**Prony Resources New Caledonia - Evaluation de  
l'adéquation entre le réseau actuel de surveillance et les  
impacts sur l'environnement (eau, air, sol) générés par  
l'usine du Sud - Etude n° 6**

**BRGM/RC-72048-FR**

Version 1.0 du 19 décembre 2022

*Illustration 20 : Panache « final » des concentrations en manganèse ( $\mu\text{g}/\text{L}$ ) (source : Artélia, 2016)*

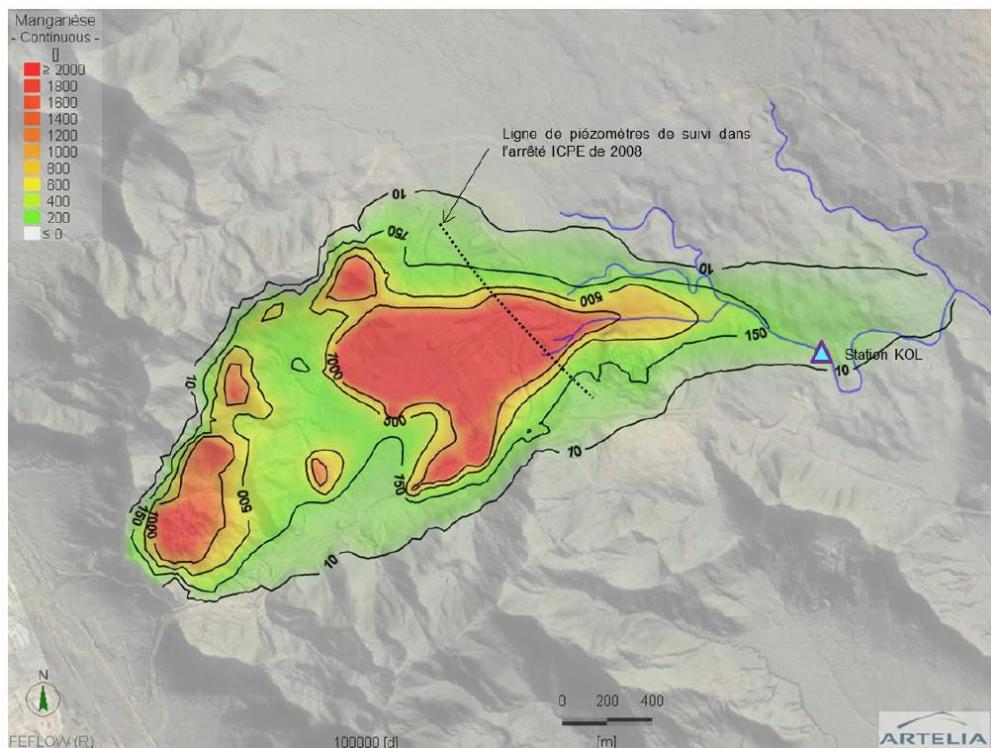
La caractérisation de l'extension du panache, réalisée dans l'expertise traitant la question 3<sup>16</sup> de l'arrêté provincial du 18 mars 2021, a mis à jour un défaut dans le réseau actuel d'ouvrages de surveillance des eaux souterraines. La distance de plusieurs centaines de mètres entre les piézomètres du groupe B, où le panache est détecté depuis 2016, et les piézomètres du groupe C, où le panache ne semble pas détecté durant l'automne 2020, conduit à situer la zone du front du panache entre ces deux groupes de piézomètres. Ces deux groupes étant très éloignés les uns des autres, il convient de s'assurer que ces points sont correctement placés en aval pour garantir l'absence d'impact sur la nappe en aval du groupe B.

Conformément à l'avis formulé dans l'expertise traitant la question 3 de l'arrêté provincial du 18 mars 2021, en vue de déterminer l'emplacement du front du panache et affiner les modèles prédictifs, il est préconisé de compléter le réseau de surveillance par de nouveaux piézomètres captant l'aquifère principal au sein de l'aire délimitée par les 3 piézomètres WKBH110, WKBH115 et WKBH116. Ces ouvrages permettront de compléter les connaissances sur la piézométrie de la zone de transition (recommandation R.1.1 de l'expertise traitant la question 3).

En vue de clarifier l'hypothèse de la recharge de l'aquitard par le cours d'eau alimenté par les sources WK17 et WK20, et son impact sur la qualité des eaux souterraines, il est proposé de mettre en place au moins un doublet de piézomètres (aquitard/aquifère) sur la berge sud du cours d'eau entre les piézomètres WKBH110 et WKBH116, en amont de la station 3E (recommandation R.1.2 de l'expertise traitant la question 3).

Illustration 21 : Simulation de l'extension spatiale d'un panache de sulfate dans les eaux souterraines en aval de l'UPM. Situation en décembre 2016 et janvier 2058 – Vue en plan (source : VALE, 2017)

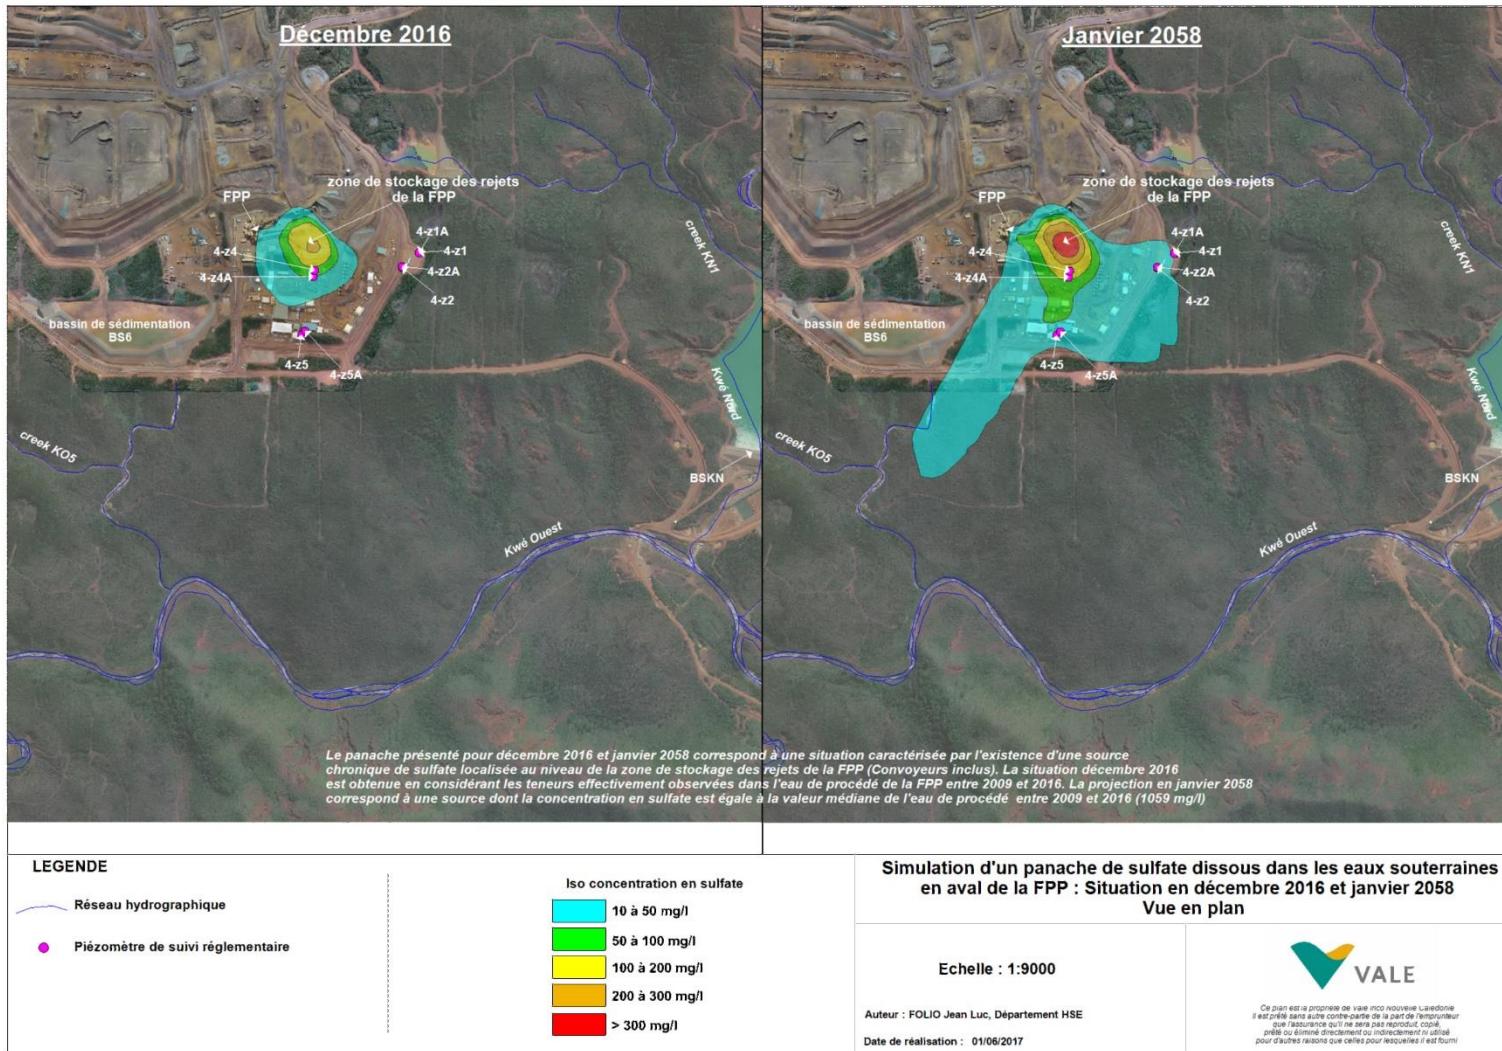
L'implantation de la station 4-N sur la Kwé Ouest est pertinente car elle se trouve dans l'axe du panache de sulfate simulée (cf. Illustration 21).

Illustration 26 : Carte de localisation des différents points de suivi physico-chimique des eaux de surface (ENV\_3)

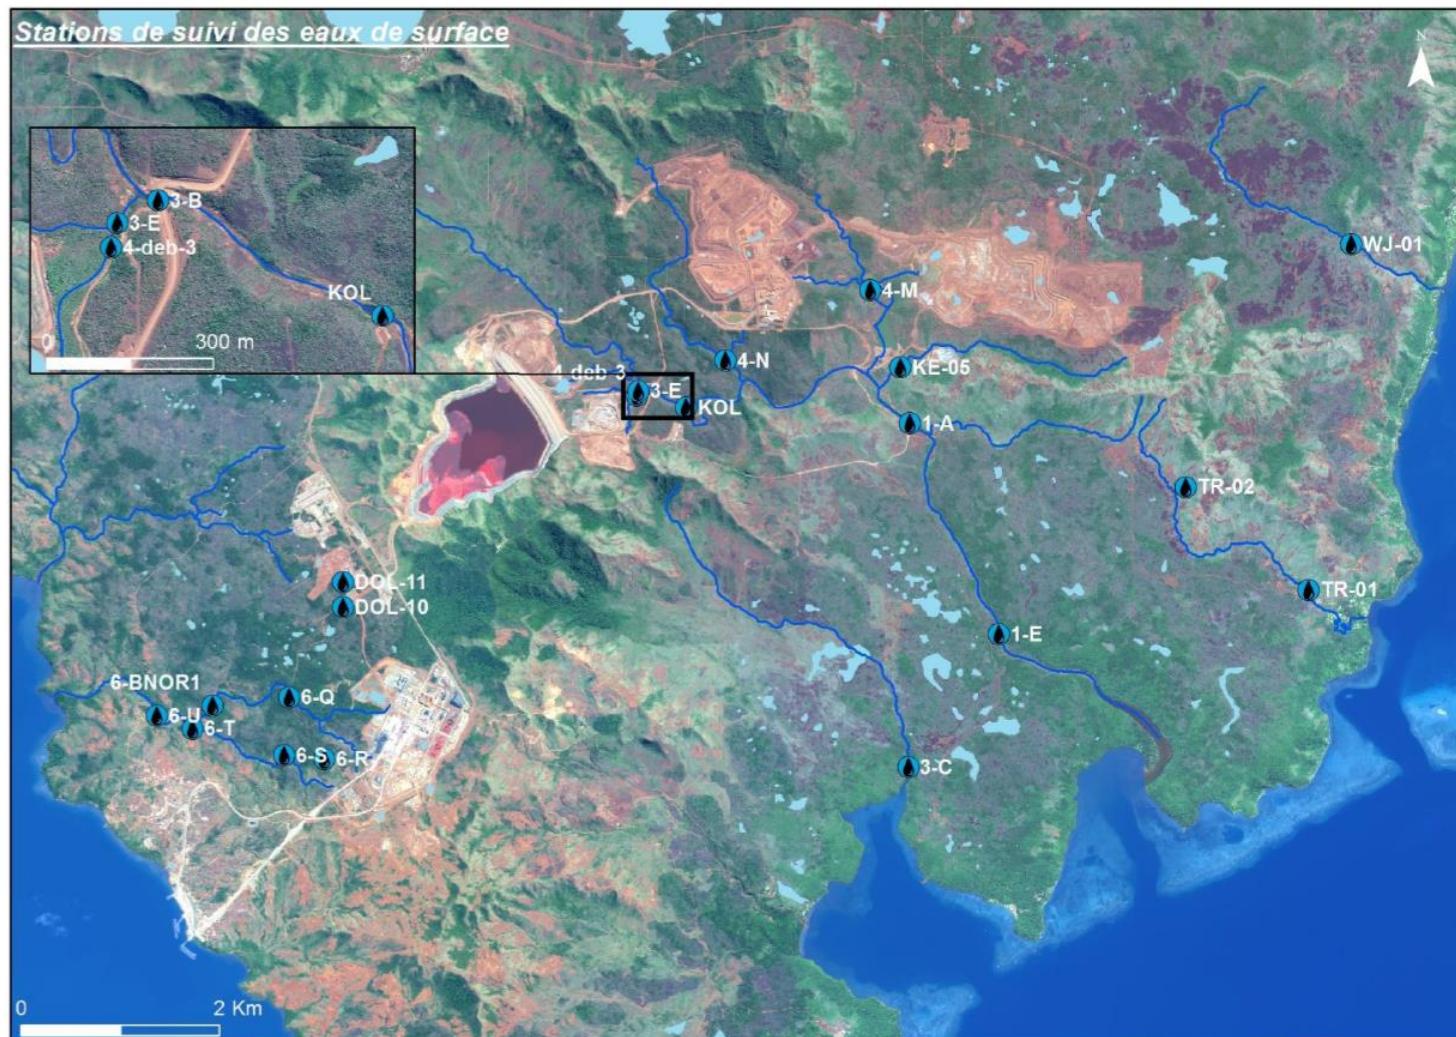
Il est à noter que parmi les stations de mesure présentées en Annexe III-A-3-3 du DAE ICPE 2007, certaines stations ont été déplacées ou supprimées (5-E ; 5-D ; 2-B à 2-H, 2-K). Des justifications seraient à apporter sur ces points.

Wajana : le point 2-E initialement prévu (Annexe III-A-3-3 DAE ICPE 2007) a été déplacé. Des justifications seraient à apporter sur ce point. Par ailleurs, la station actuelle (WJ-01) de suivi en continu des paramètres physico-chimiques est située dans la partie aval du cours d'eau. Elle ne permet donc pas de quantifier un éventuel impact fort de l'exploitation en amont. Comme pour le suivi du débit, il serait pertinent d'implanter une station de suivi localisée en amont du cours d'eau afin de surveiller l'impact potentiel de l'activité minière sur ce bassin versant pour assurer un suivi physico-chimique (*a minima* trimestriellement).

Illustration 27 : Résultats des analyses granulométrique de 2011 des stations 3-A et 3-B extraits (à gauche) du rapport DAEM (2015) et (à droite) du rapport de suivi de 2011.

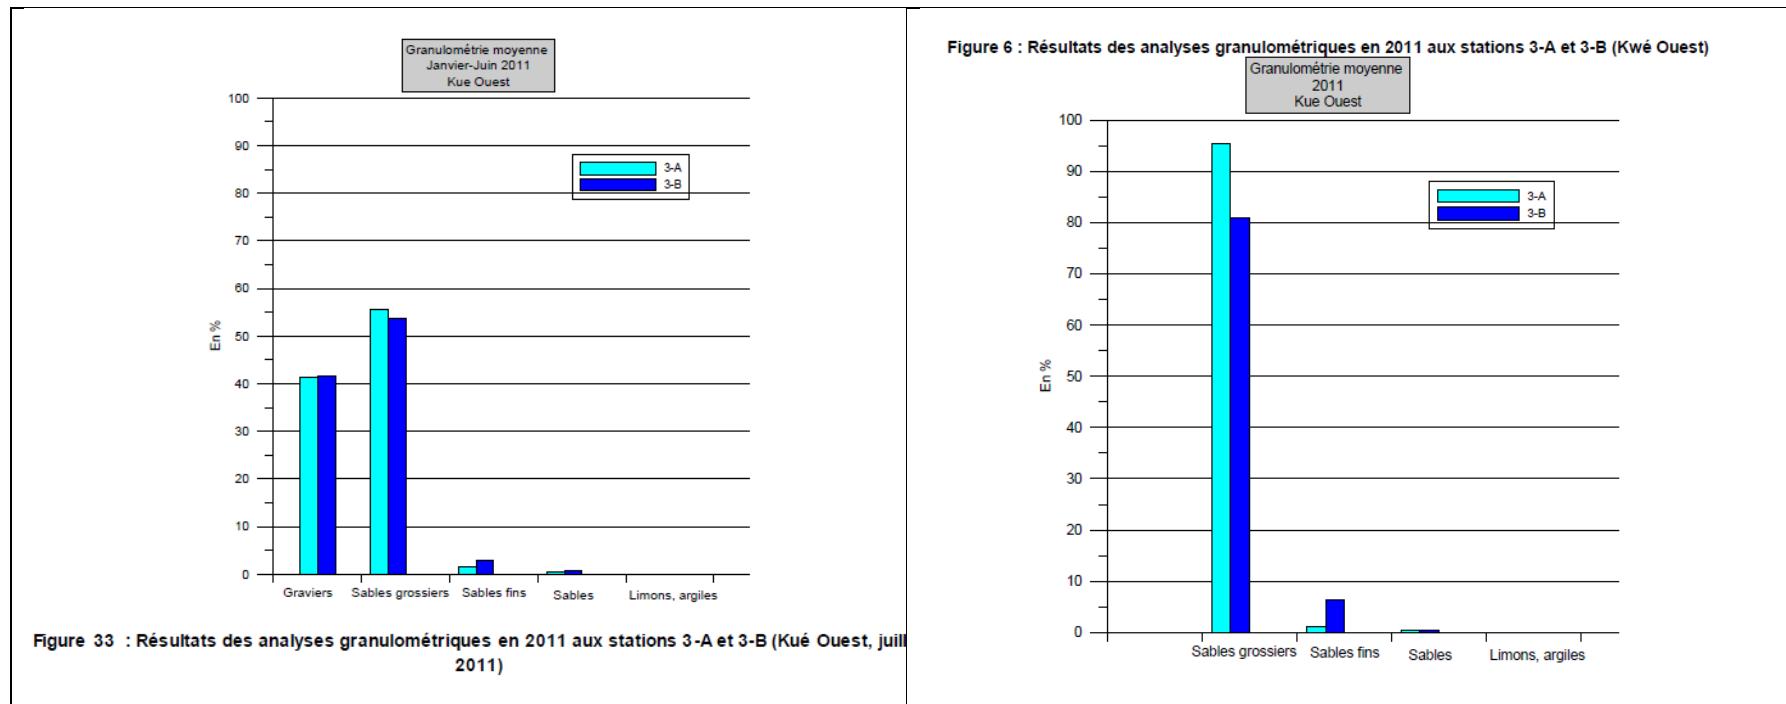
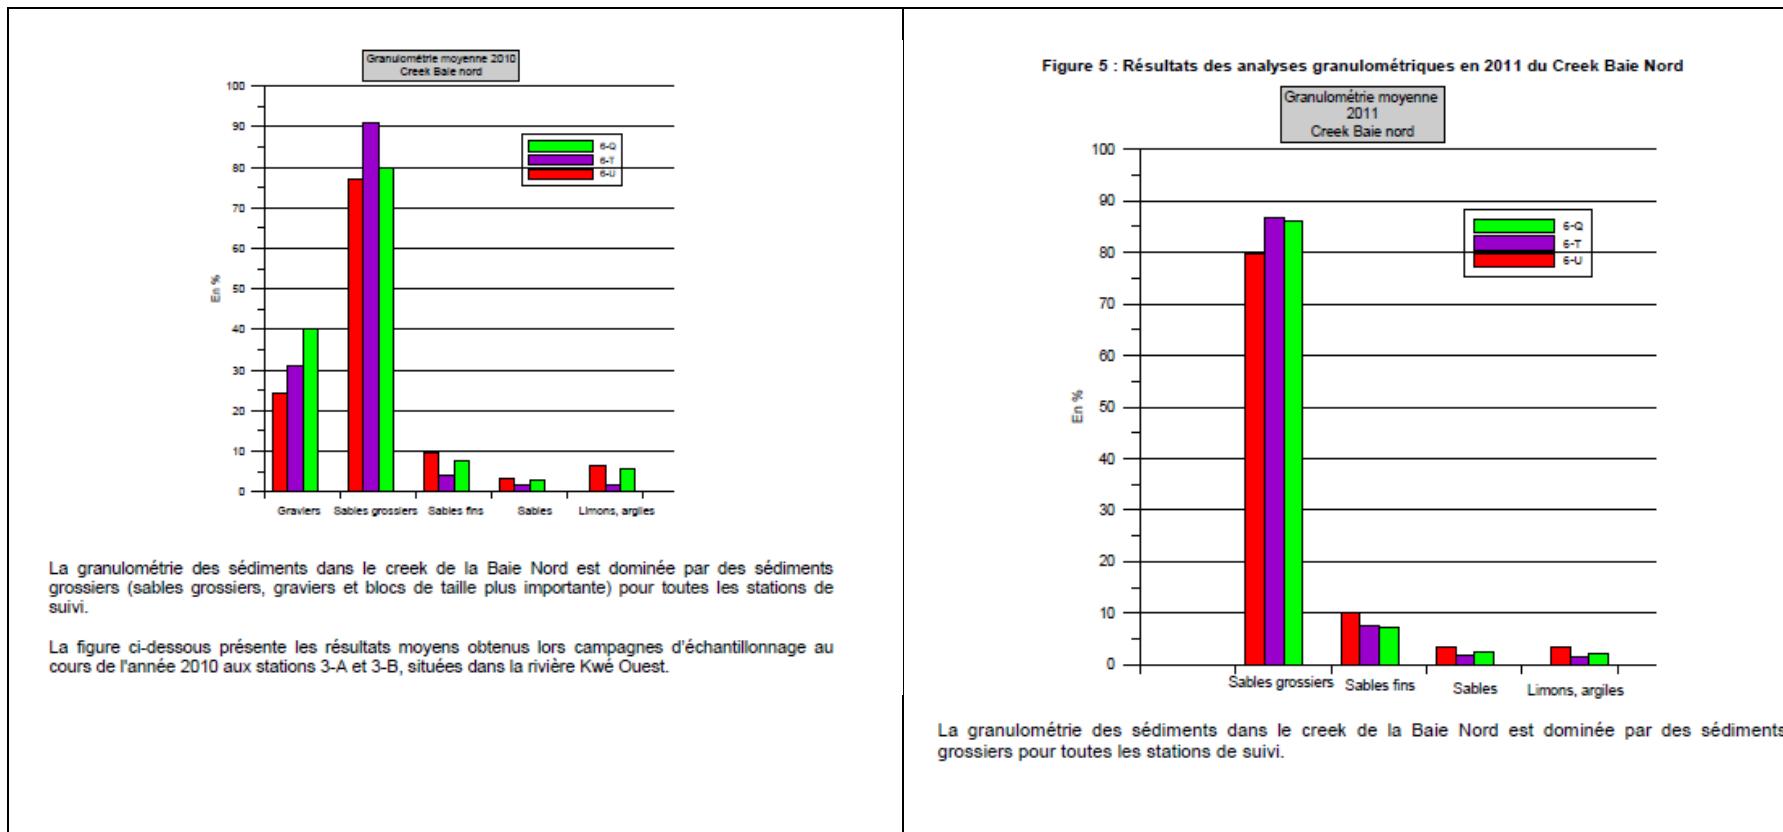
Les résultats sont présentés seulement sous forme d'histogrammes et aucune donnée chiffrée n'est donnée sauf la 1<sup>ère</sup> année. Cette même année sont aussi présentés les taux de graviers mais pas les années suivantes. Pourtant, il semblerait que la fraction correspondant aux graviers a bien été déterminée au moins en 2011 comme on peut le constater sur l'Illustration 27. A gauche résultats extraits du rapport DAEM – Livret C – volet B (2015) comparés à droite aux résultats de granulométrie du rapport de suivi de 2011.

Si cette fraction a bien été déterminée, cela explique pourquoi pendant 10 ans, les sédiments sont toujours décrits comme présentant une granulométrie dominée par les graviers et les sables grossiers. Comme le montre l'Illustration 28, les résultats de la fraction « gravier » n'ont été présentés que la 1<sup>ère</sup> année de suivi en 2010, les années suivantes seules 4 fractions sont présentées.

Illustration 28 : Histogrammes des fractions granulométriques de 2010 à 2019 (extraits des différents rapports de suivi)

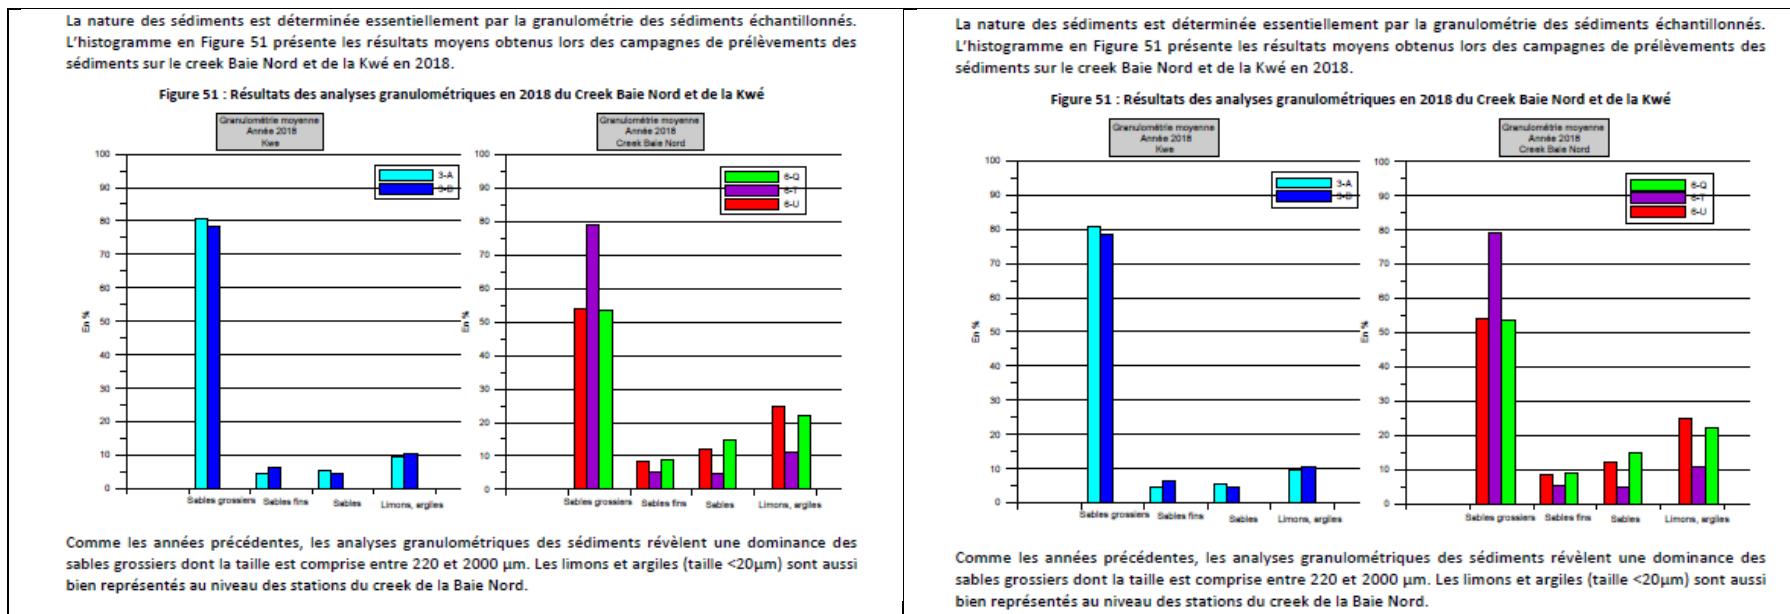
Le pourcentage de la fraction fine (< 20 µm) augmente petit à petit pour atteindre 30 % en 2016 (creek de la baie nord) et pourtant la granulométrie est toujours décrite comme étant grossière. Aucun lien n'est fait avec les résultats de la turbidité (et les MES) qui pourrait expliquer la détérioration de la qualité du milieu comme le montre les résultats de l'indice biotique sédimentaire (IBS).

Il n'y a pas d'explication sur la façon dont sont calculés les pourcentages des fractions, et il y a un doute sur le nombre de fractions : il est impossible de savoir si la répartition se fait sur quatre fractions comme cela est présenté sur les histogrammes des rapports de suivis ou cinq fractions comme le laisse notamment penser une figure dans le document DAEM de 2015.

Illustration 29 : (à gauche) données du 01/02/2016 au 01/01/2020 extraites du rapport de suivi de 2019 et (à droite) zoom sur les données de 01/01/2016 à 01/10/2020 extraites du rapport de 2020 (attention les couleurs ne sont pas les mêmes pour les stations des 2 figures).

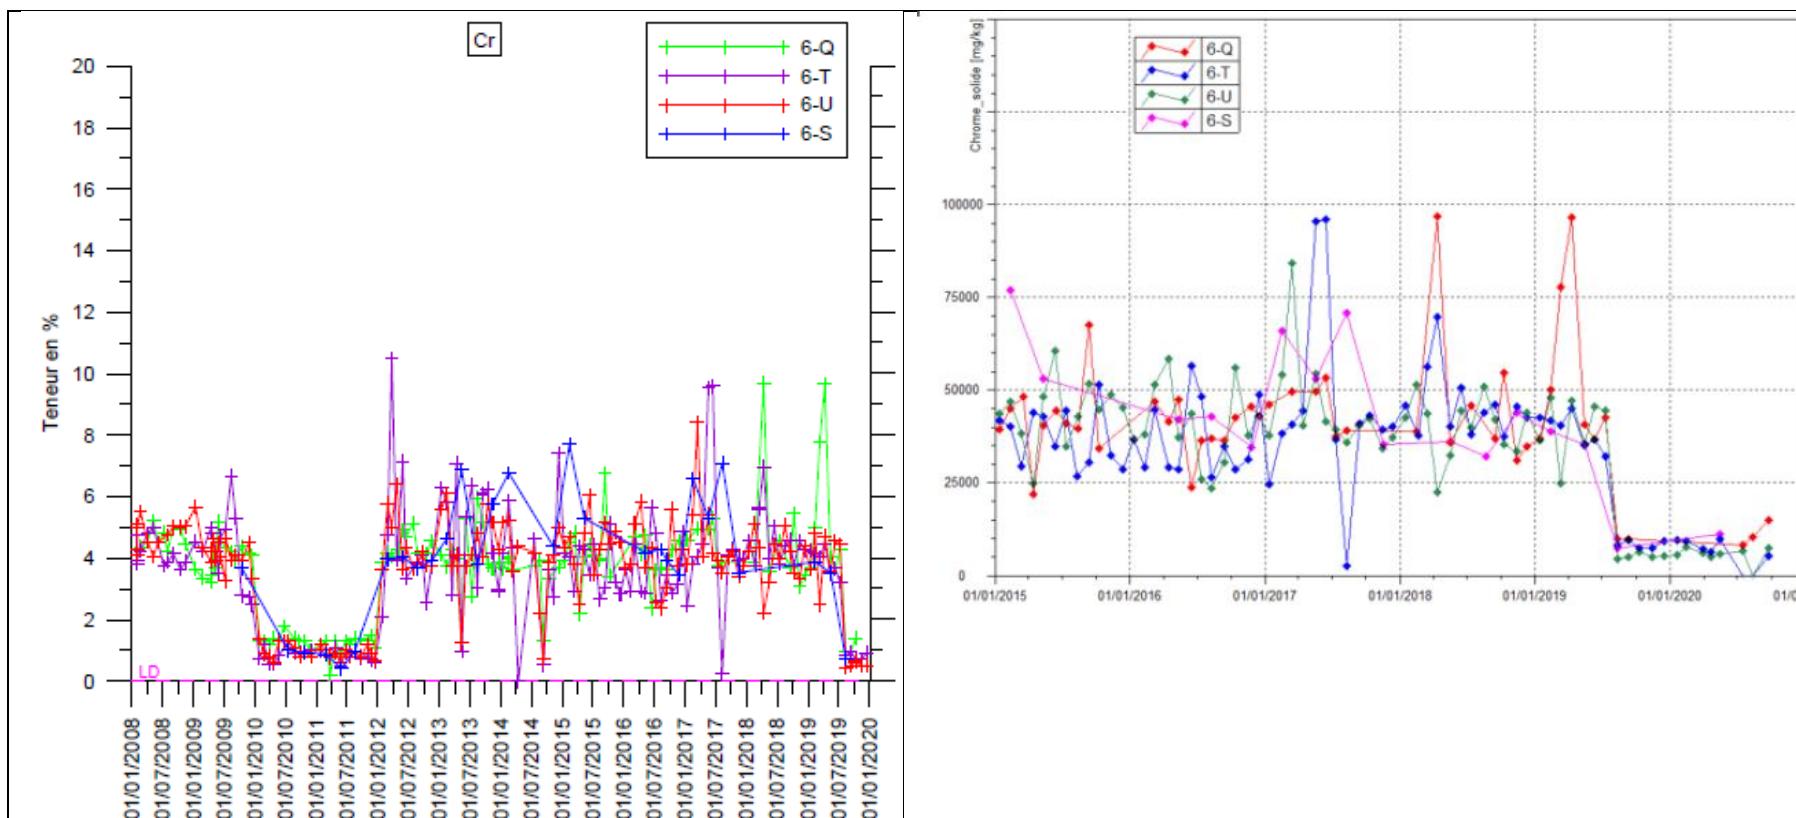
Avant 2010, les teneurs en chrome sont entre 4 et 5 % puis chutent à ~1 % pendant 2 ans pour remonter à 4-5 % avec parfois des valeurs à plus de 10 % jusqu'en 2020 où les teneurs retombent à ~1 % (figures ci-dessous). Les variations sont les mêmes quelle que soit la station. La seule explication donnée serait un changement de laboratoire pour les analyses faites avant 2010 mais rien n'est dit pour expliquer pourquoi les valeurs rechutent en 2020. De plus, ces valeurs sont largement au-dessus des limites de détection des appareils analytiques et il est difficile de comprendre ces variations. Pendant plusieurs années (Illustration 29), les teneurs en chrome sont largement au-dessus des teneurs mesurées en 2000 dans les mêmes rivières et dans la rivière Carénage (entre 0,8 et 1,5 % en Cr ; Tableau 43, Etat initial de la qualité des sédiments, Livret C – Volet B) mais la seule interprétation donnée est : « les teneurs élevées de certains éléments sont considérées comme étant du fond pédo-géochimique ».

En général, les données des différentes stations ne sont pas comparées aux gammes des concentrations rencontrées dans les sédiments de la rivière Carénage. Il est nécessaire de faire cette comparaison afin de comprendre pourquoi certains métaux ont des concentrations systématiquement au-dessus des concentrations de référence.
